**OSSERVAZIONI A VALERE ANCHE QUALE PARERE
CON ESPRESSO RIFERIMENTO ANCHE ALLE “INTEGRAZIONI DOCUMENTALI
RELAZIONE DI RISPOSTA ALLE OSSERVAZIONI ALLA DOCUMENTAZIONE
PROGETTUALE DOC. MASE – 2024 -0022139 – 22102 EO DE GN R 09 0010 B, 2024 -
0022139 – 22102 EO DE GN R 09 0011 ” NONCHÉ IN RELAZIONE ALLA PRESA IN
CARICO E RISPOSTA ALLE INTEGRAZIONI RICHIESTE DALLE REGIONI (IN PRIMIS
LA REGIONE PIEMONTE RELAZIONE DI RISPOSTA ALLE OSSERVAZIONI ALLA
DOCUMENTAZIONE PROGETTUALE 22102 EO DE GN R 09 0018 B - D.G.R. N. 1C-
81CC/2024/XI DEL 12/02/2024, RISULTANTE DELLA SEDUTA N. 430 AVENTE COME
OGGETTO IL “PARERE EX ART. 23 DEL D.LGS. 152/200C E S.M.I. NELL’AMBITO DELLA
VALUTAZIONE DI IMPATTO AMBIENTALE DI COMPETENZA STATALE RELATIVA AL
PROGETTO DI REALIZZAZIONE DI UN IMPIANTO EOLICO DI POTENZA PARI A 43,4 MW
PRESENTATO DA WINDTEK SRL NEI COMUNI DI CAIRO MONTENOTTE, CENGIO (SV)
E SALICETO (CN). PARTE PIEMONTESE. [ID: 10C8C]”.)**

- Osservazioni in merito alla documentazione di “integrazione sulla produttività del
progetto - studio ventosità “

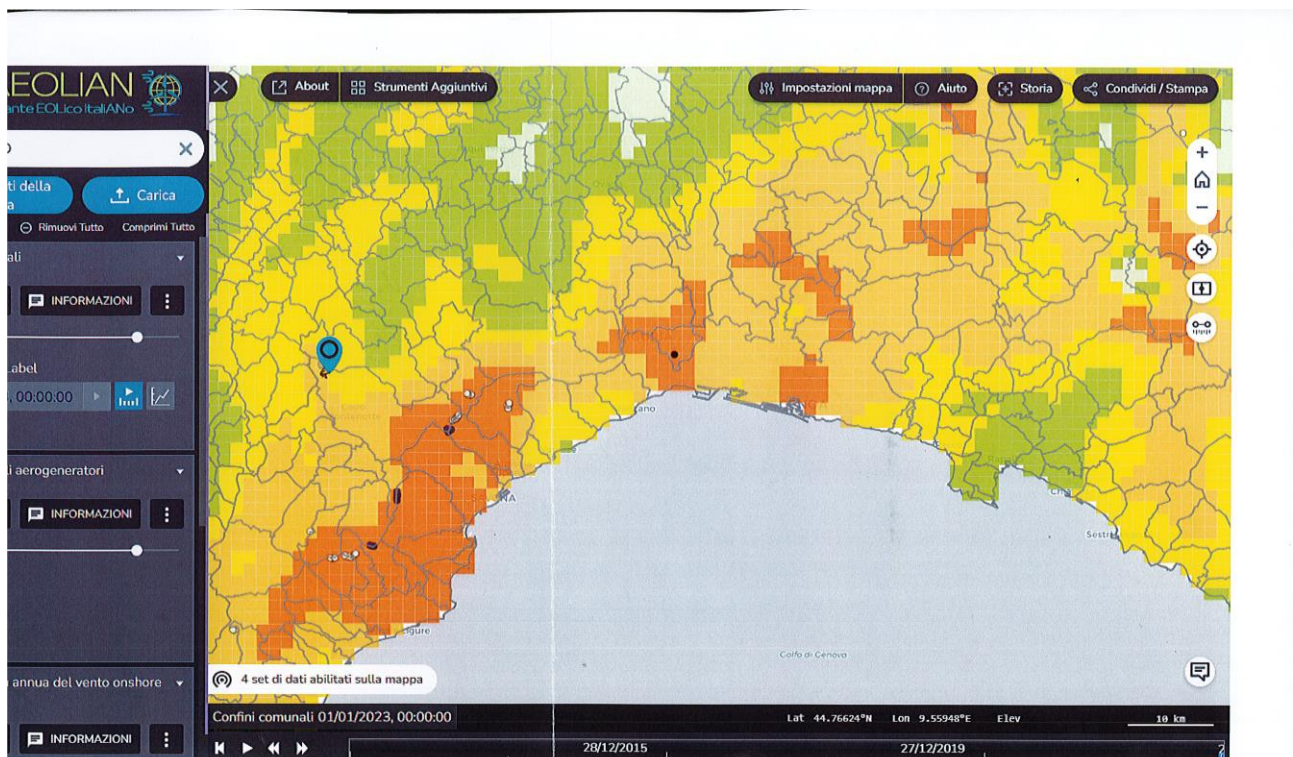
In primo luogo è innegabile che il **criterio** principe per individuare l'idoneità di un sito sia la presenza di energia eolica. A questo proposito ricordiamo che da 'ATLANTE EOLICO ITALIANO la collocazione del parco eolico risulta in una zona con ventosità segnata in arancione pallido (come noto quelle a maggior v Si riportata di seguito scannerizzazione di figura estratta da Tecnogaia con collocazione degli AG (cfr. Tecnogaia pg.44 dell'elab.239 del Proponente) .

Per un più esaustivo raffronto della zona che occupa con zone anche limitrofe (verso la costa) aventi una ventosità più alta, e per sottolineare come gli impianti esistenti si trovino tutti in zone con ventosità che risulta (dall'Atlante Eolico cit.) più elevata si riporta l'estratto che segue ripreso da Atlante Eolico italiano

Risulta quindi sconfessata, e non superata dalle integrazioni successive, l'affermazione che avevamo trovato a pag. 43 dello *Studio di impatto ambientale* (rif. Elab. 239), laddove si legge "...Già da una prima analisi dei dati disponibili sull' *ATLANTE EOLICO ITALIANO* è possibile notare come l'area rientri nell'intervallo tipico di ventosità delle centrali eoliche italiane. riportiamo di seguito un estratto dell'Atlante eolico citato così da poter verificare *ictu oculi* come nelle aree aventi caratteristiche anemometriche simili NON risultino centrali eoliche.

Approssimativamente
Montecerchio

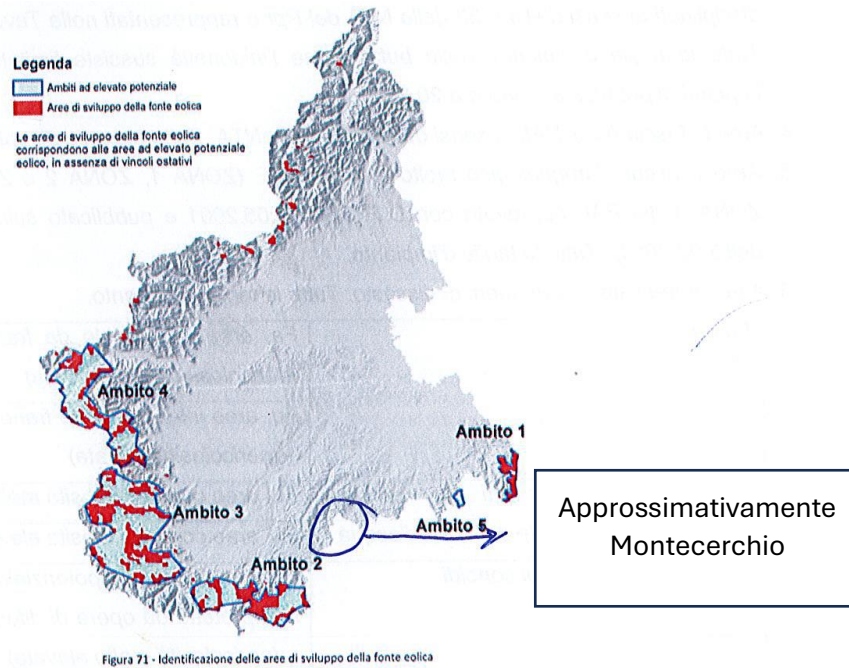
Ebbene la zona ove il proponente vorrebbe collocare l'impianto non risulta ricompresa (e nemmeno prossima) alle zone ad alto potenziale eolico anzi a dire il vero risulta in una zona di assoluto grigio cromatico significativo dell'assenza di interesse eolico.

Dal combinato disposto della lettura dell'ATLANTE EOLICO presentato sopra e della rappresentazione contenuta nel PEAR Piemonte, si evidenziano dati obiettivi da cui emerge il difetto del criterio principe ovvero la ventosità del sito

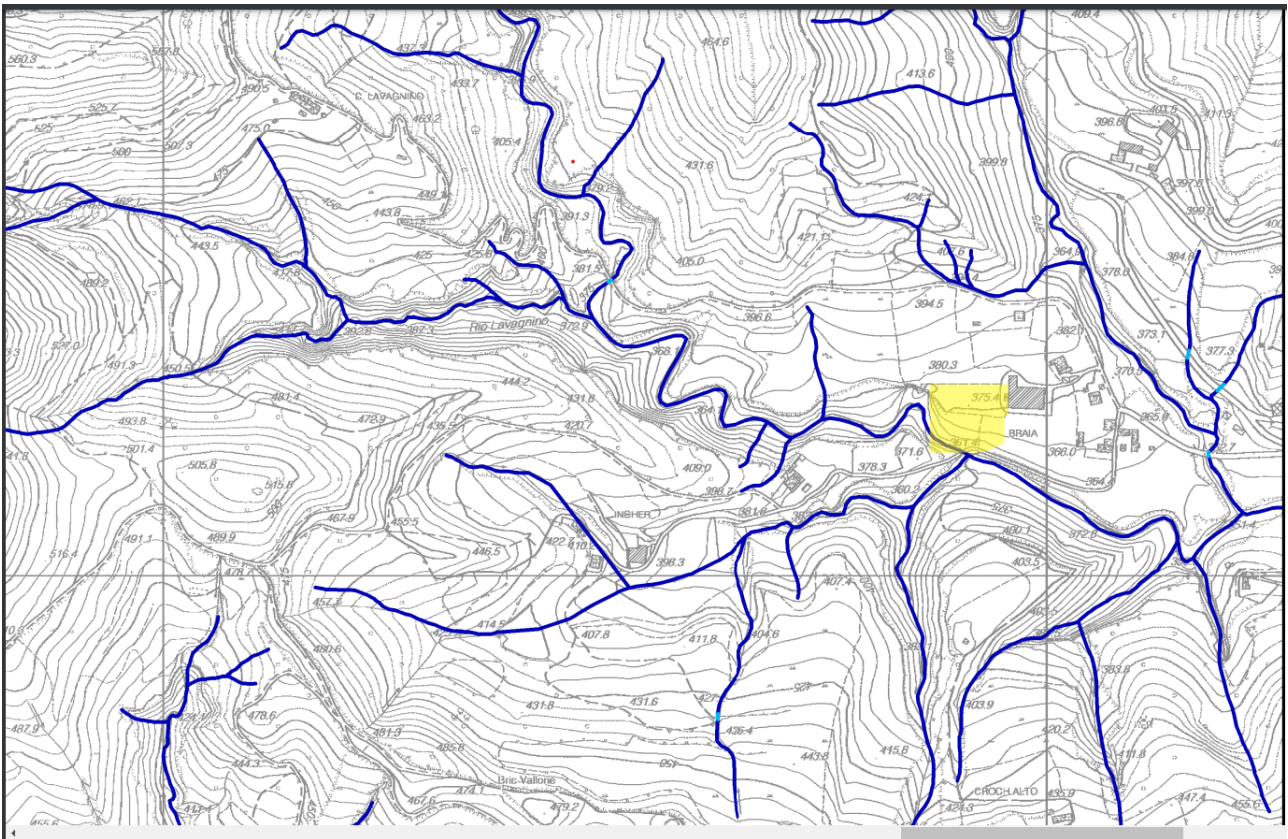
Il proponente con riferimento al tratto in questione a margine del dirupo e prospiciente la frana (rischio 3 Ispra) si limita a prevedere, in maniera generica, un allargamento testualmente *ALLARGAMENTO STRADA ESISTENTE ALLARGAMENTI STRADALI E SEZIONI* cfr. *elaborato 22102 EO DE CI D 04 0015 REV B aprile 2024*, ove nella raffigurazione che troviamo nella parte sinistra di detto elaborato viene rappresentato - con un linea rossa a latere del tracciato esistente - l'ipotetico allargamento per arrivare alle metrature indicate. Cfr. tratto 2)

Il proponente di conseguenza nel proprio generico elaborato prevede un allargamento della strada esistente nelmacro tratto 14 (cfr. elaborato 72) e nel tratto 2 (cfr. elaborato 22102 EO DE CI D 04 0015 REV B aprile 2024), prevedendo che tale allargamento vada ad interessare direttamente la parte prospiciente il dirupo, anzi dall'istruttoria conducibile in loco si sarebbe potuto appurare come il previsto allargamento andrebbe proprio sul dirupo. Ne deriverebbe quindi previsto un allargamento della strada laddove il sedime a margine della strada non risulta esistente.

Inoltre non è stata presa in esame alcuna idonea opera che consenta tale ipotizzato allargamento e meno che mai la sua messa in sicurezza, visto che ci troviamo in ambito incidente sul dirupo e prospiciente la frana segnalata nella mappatura Ispra con un indice di pericolosità P3; non solo ci troviamo anche su un dirupo con andamento franoso già iniziato come è possibile ricavare dalle fotografie allegate.

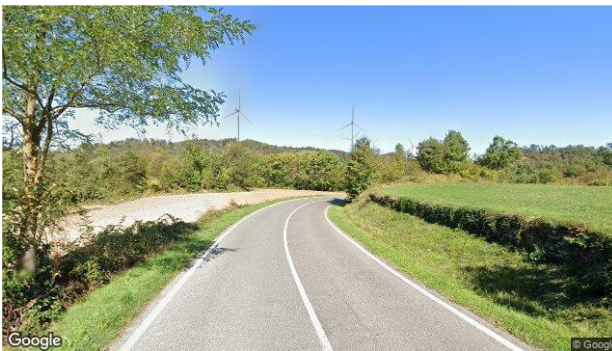
La mancanza di alternative sul lay out proposto può essere letta in combinato disposto con le conclusioni dello studio anemologico (cfr. *Inoltre si consiglia di approfondire la qualificazione anemometrica ad adeguate altezze dal suolo, tramite misure con tecnologie di Remote Sensing in altri punti dell'impianto, seppur di breve durata, oltre ad una integrazione dello studio (asseverazione bancabile) che comprenda, tra le altre cose, in particolare una analisi specifica delle variabili, la quale con le informazioni disponibili, definisce le incertezze dei processi e delle metodologie applicate, al fine di determinare il valore di produzione atteso dell'impianto con data probabilità (P 75% P 90%) solitamente richiesto per il finanziamento),*

da cui risulta come non siano state fatte indagini su parti dell'impianto diverse dalla piazzola ove si andrebbe a trovare l'AG 4

Figura 1: Immagine di come si dovrebbe presentare una reale misura acustica

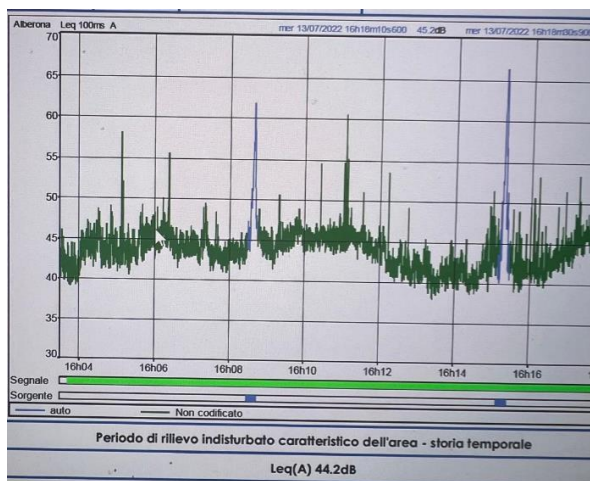
- 1- I valori indicati nelle schede di rilevazione inquinamento acustico tipo 4, risultano riportare per i recettori dal 22 al 35 un **rilevamento fatto in data successiva rispetto alla prima emissione della relazione** e specificatamente dalle rilevazioni riportate in tabella da pag. 24 a pag.38 del documento in oggetto.
- 2- **Non sono presenti grafici delle registrazioni che diano evidenza** della data, delle emissioni sonore legate al tempo, come invece è consuetudine fare (si veda il seguente esempio estratto da analoga relazione):

Figura 3: Curve di livello per Aerogeneratore 7. Differenza di altezza rispetto ai prati sottostanti equivalente ad 80 m.

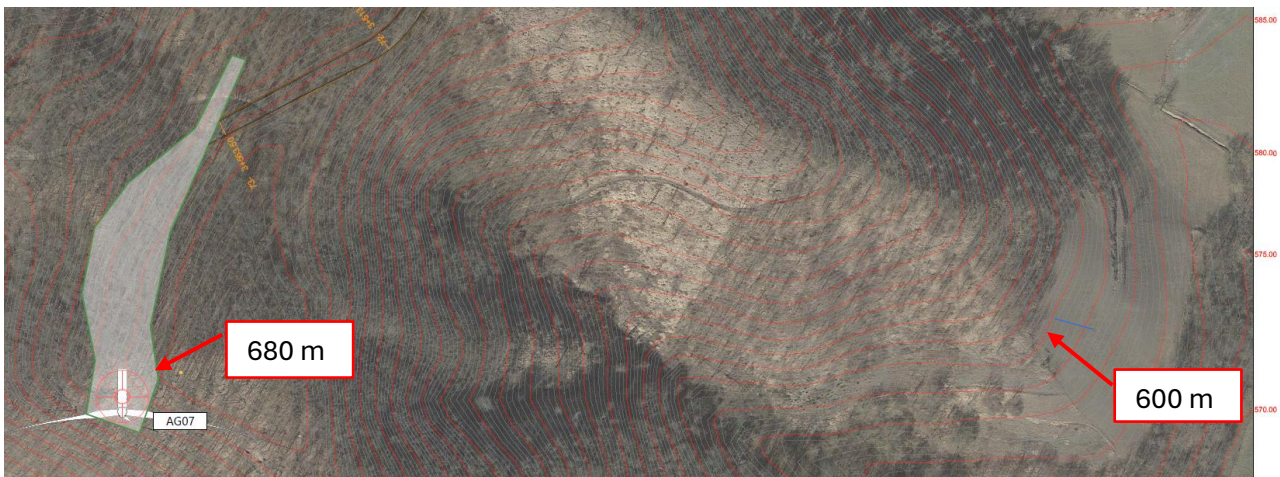
Dalle curve di livello riportate nel documento **22102_EO_DE_CI_D_08_0024_B_Planimetria_curvelivello_turb_6-7_sdp-signed** si evince facilmente mediante differenza tra le curve di livello e l’altezza della collina rispetto ai prati sottostanti, che l’aerogeneratore AG7 è di **80 m**.

Figura 4: Comparazione della misura rilevata tra le curve di livello, ovvero 80 m e la rappresentazione grafica proposta di Windtek. Le pale al rotore in realtà misurano 125 m e non 80 m come sembrerebbe nella rappresentazione grafica.

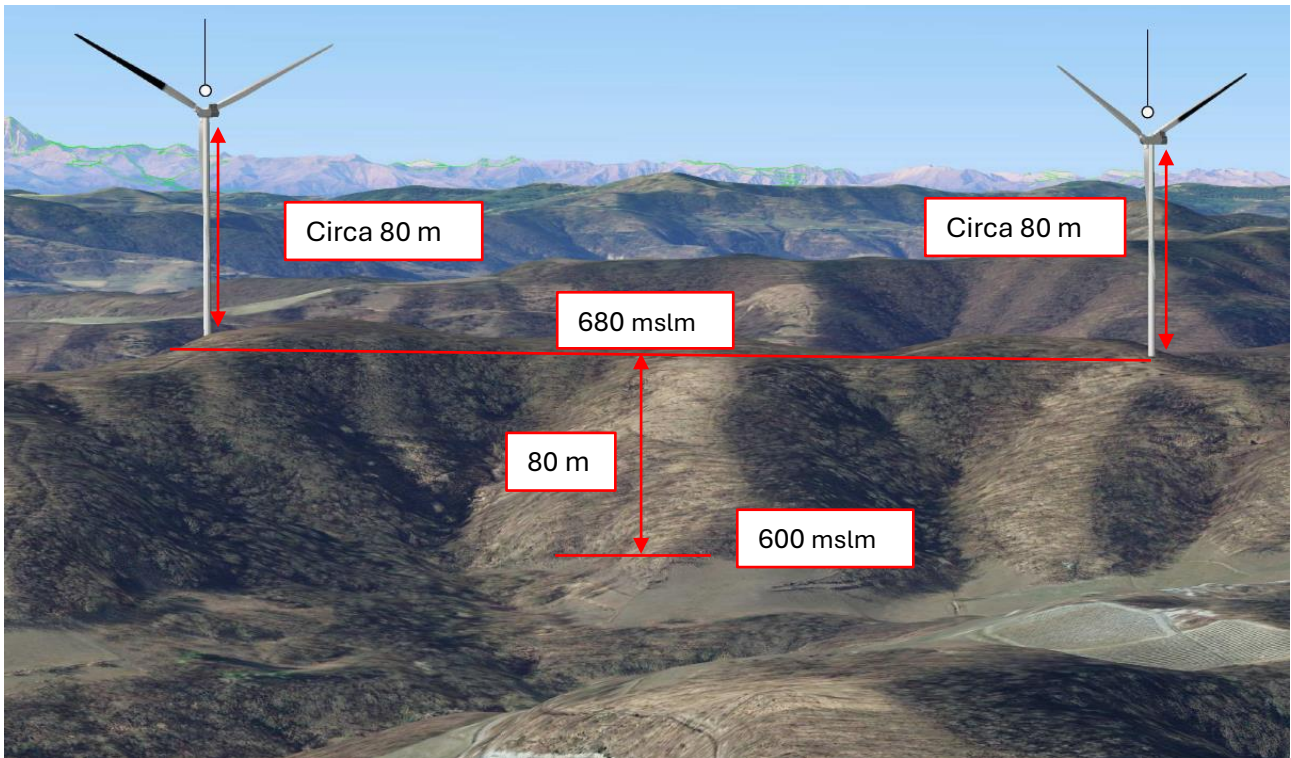
Riportando la misura rilevata nel documento **22102_EO_DE_GN_D_03_0012_A_Analisi_di_impatto_visivo-signed** si evince che l’altezza dell’aerogeneratore non risulti assolutamente proporzionale alla misura rilevata dalle curve di livello e quindi **l’elaborato prodotto da Windtek non risulta rappresentativo**.

Come si può notare, gli aerogeneratori sono stati rappresentati con una altezza che corrisponderebbe ad 80 m all'asse della girante, **quando invece l'altezza reale al rotore della pala è di 125 m**, come si evince dalla scheda tecnica della macchina Vestas V162.

Figura 6: Punto di scatto 3 degli aerogeneratori AG7 ed AG6

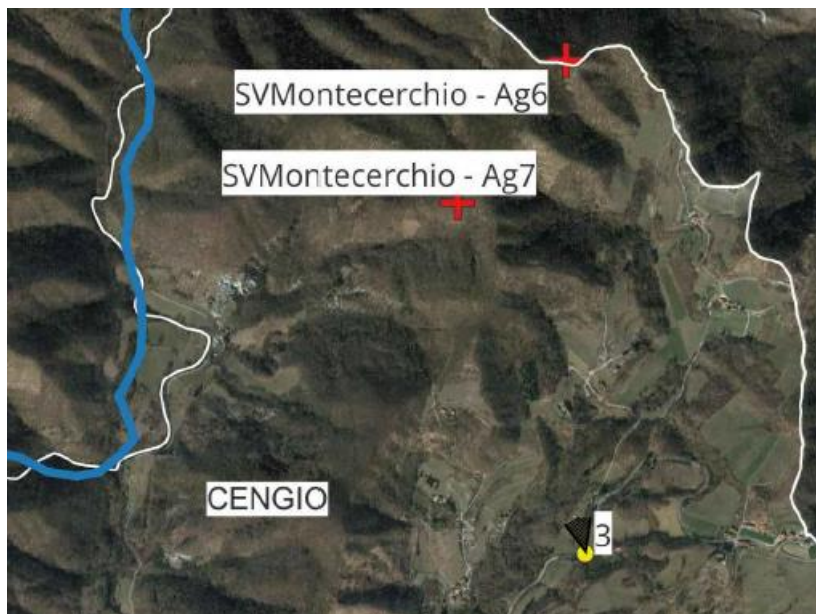
Quanto descritto sopra è ancora più evidente se si prende in considerazione il documento 22102_EO_DE_SIA_D_03_0090_B_Fotomontaggi_parco_Montecerchio_nei_diversi_cicli_stagionali-signed. Si prenda in esame la prospettiva rappresentata per gli aerogeneratori AG7 ed AG6 al punto di scatto 3.

Figura 7: Misura della distanza dell' AG7 dal punto 3 di scatto.

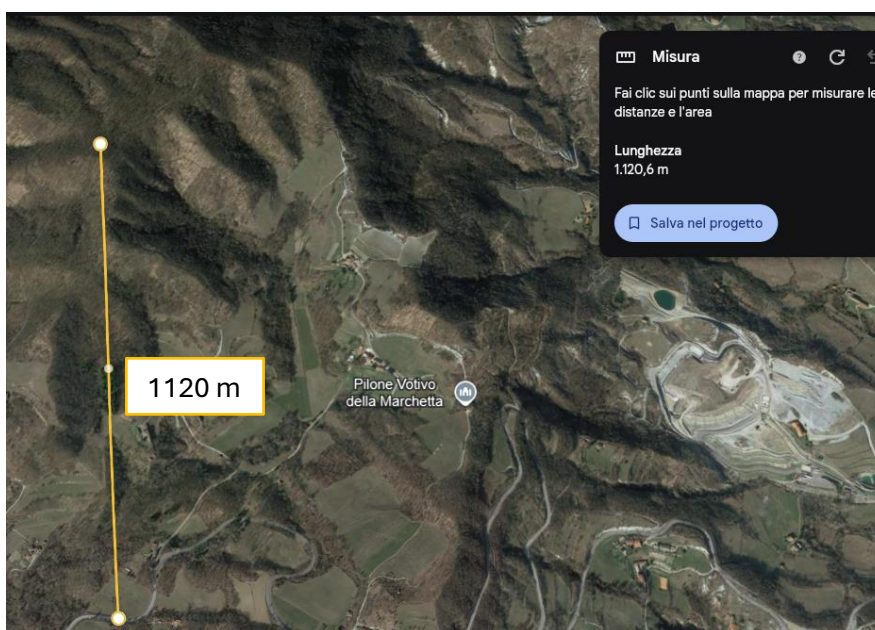
La distanza di questo oggetto dal punto di scatto è di 1120 m, mentre la differenza di altezza della collina mediante l'ausilio ancora una volta delle curve di livello può essere stimata in 100 m.

Figura 8: Indicazione dell'altezza della collina rilevata dalle curve di livello. Come si può notare 100 m non corrispondono assolutamente con la prospettiva che è stata proposta nel documento di Windtek.

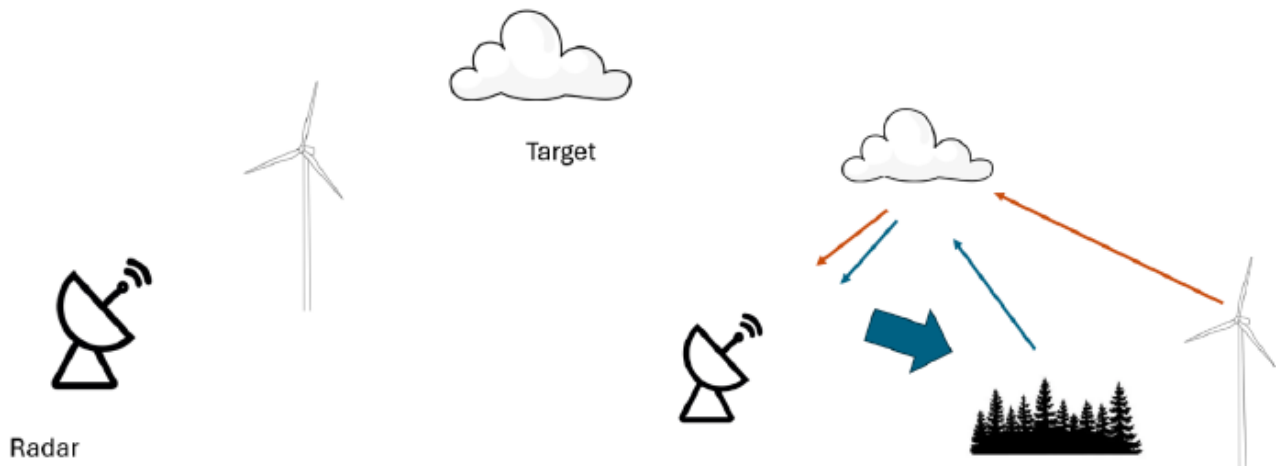
Si evidenzia inoltre che **il caso peggiore**, ovvero che il parco eolico si trovi in linea di vista tra Radar e target **non sia da escludere**, in quanto il Radar più vicino e collocato sul Monte Sette Pani (SV), dista dal parco eolico solamente **18 km**, ed è perfettamente allineato con la traiettoria di arrivo delle perturbazioni.

Per maggior chiarezza, si veda il seguente schema e relativa didascalia:

Figura 17: Frapposizione del Parco Eolico Monte Cerchio con i due Radar gestiti da Arpa Piemonte.

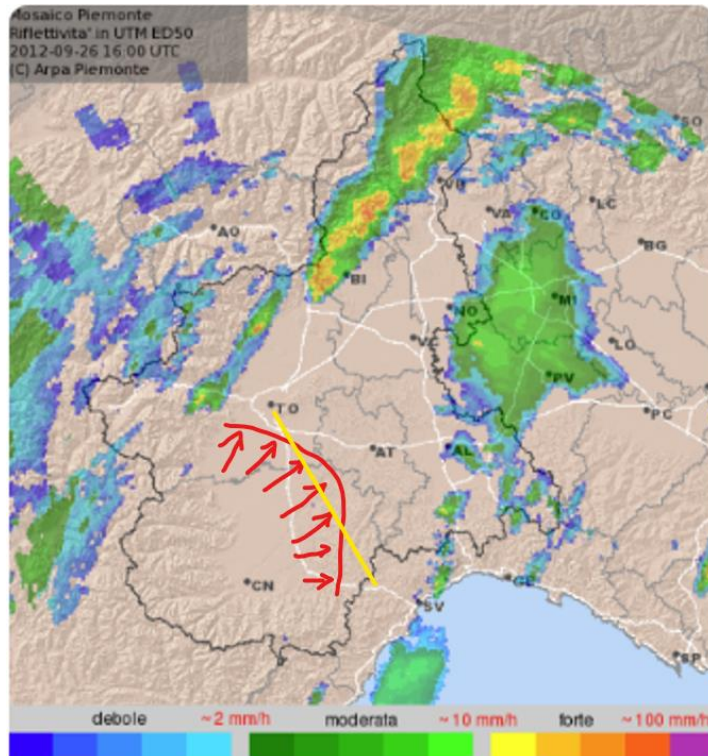
Il parco Eolico Monte Cerchio, come illustrato nella seguente immagine, si **frappone tra i due Radar gestiti da Arpa Piemonte**, in quello che è un noto corridoio delle perturbazioni provenienti dal nord-ovest della penisola. Questo per sottolineare che il disturbo generato ai Radar dall'installazione del parco eolico porterà a falsi eco e quindi a disturbare l'analisi dei dati per la correttezza delle previsioni meteorologiche.

Posizione approssimativa del ponte non considerato dal Preponente.

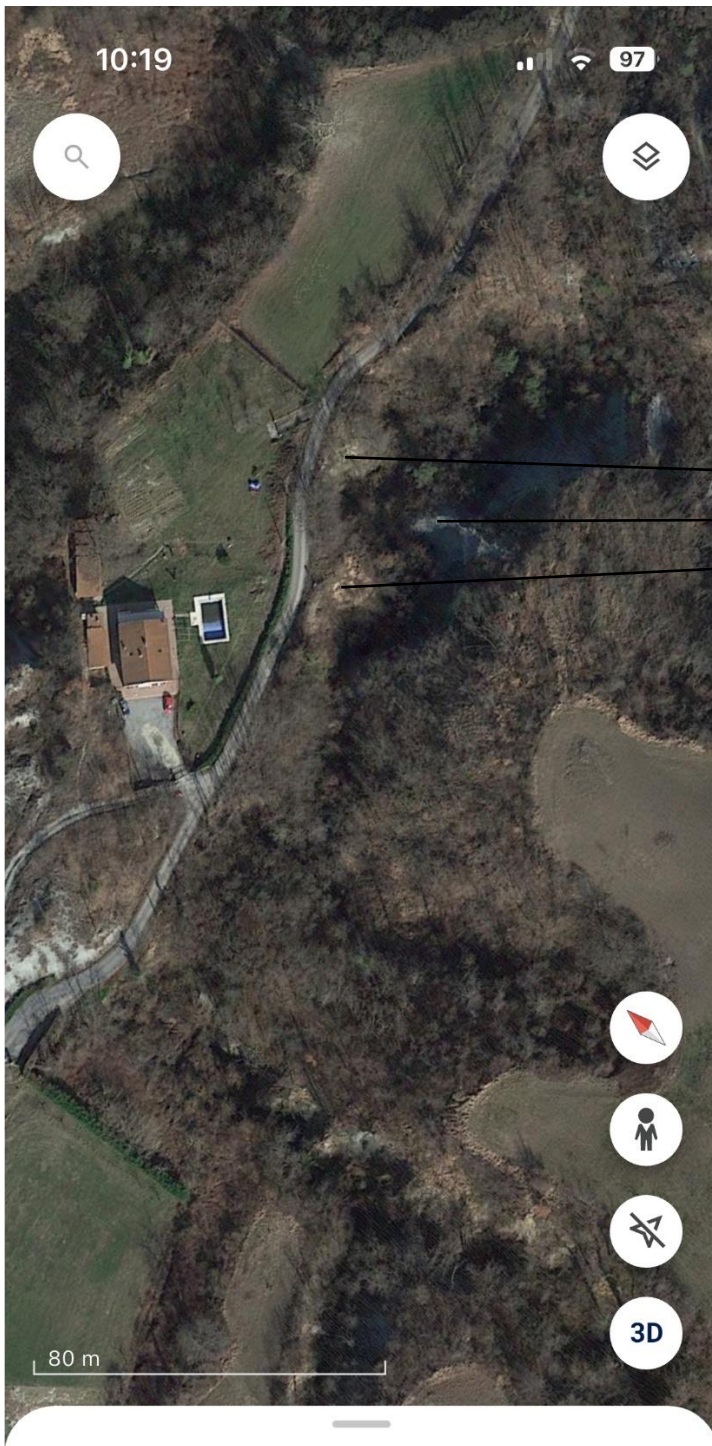
FENOMENO IN ATTO
